FC200 製口径銘板モデルチェンジのお知らせ

2022.9 月

北越消雪機械工業(株)

FC200 製口径銘板モデルチェンジ詳細

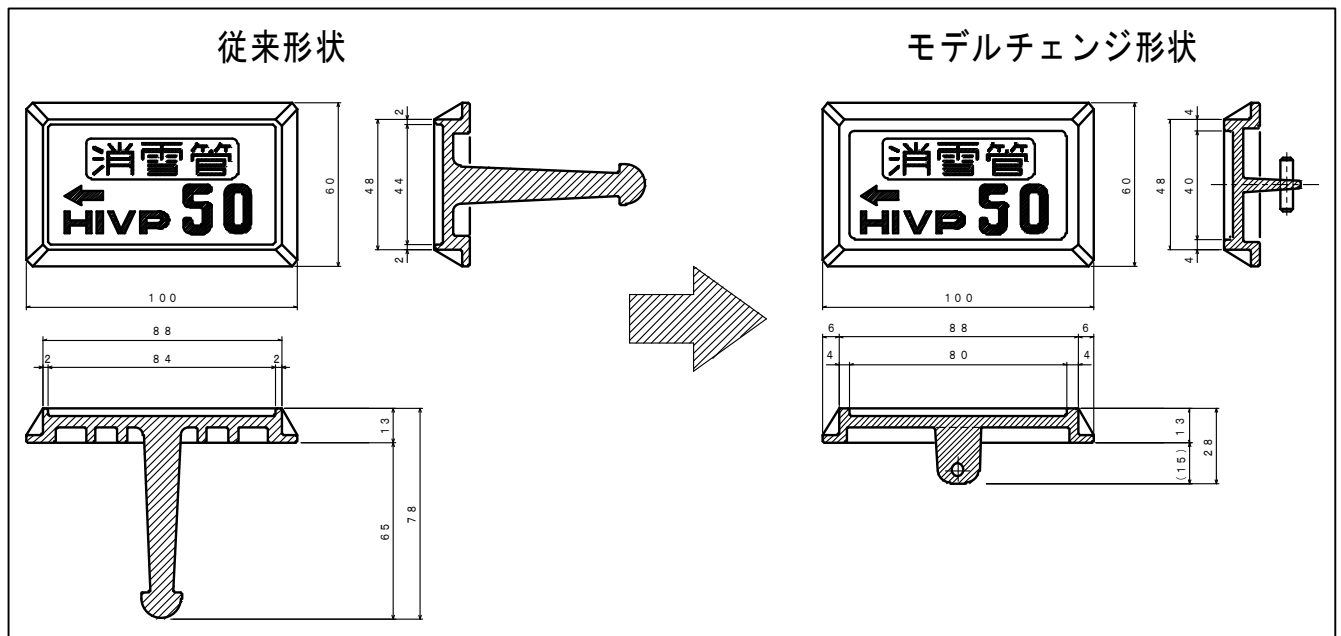
① 仕上げ変更

- ・仕上げを従来のタール塗装から亜鉛メッキに変更し防錆効果が格段に向上しました。
また、タール塗装仕上げに比べ車両通過等による剥がれにも強くなりますので防錆効果が持続します。
(塩水浸漬試験結果)

タール塗装仕様…1週間後（発錆有り）

亜鉛メッキ仕様…2ヶ月後（発錆無し）

品 番	名 称	材 質	個 数	記 事
口径銘板 HIVP用（亜鉛メッキ）				
 北越消雪機械工業株式会社				
角 法	検 図	設 計	製 図	年 月 日
	古 山		古 山 雅 博	22. 09. 05
図 番	HND-A-0-4128-0			縮 尺
				1 / 1

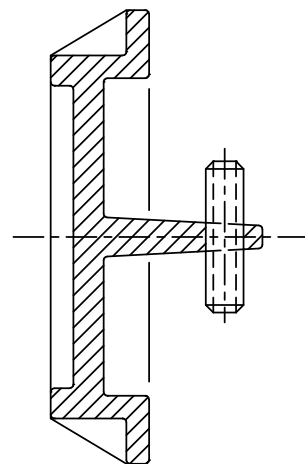
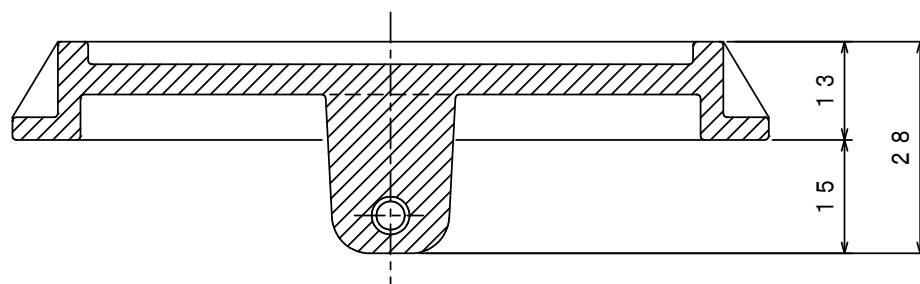
② 形状変更

- ・抜け止め部を最小限に変更し、施工後に埋設する場合の作業を軽減化しました。
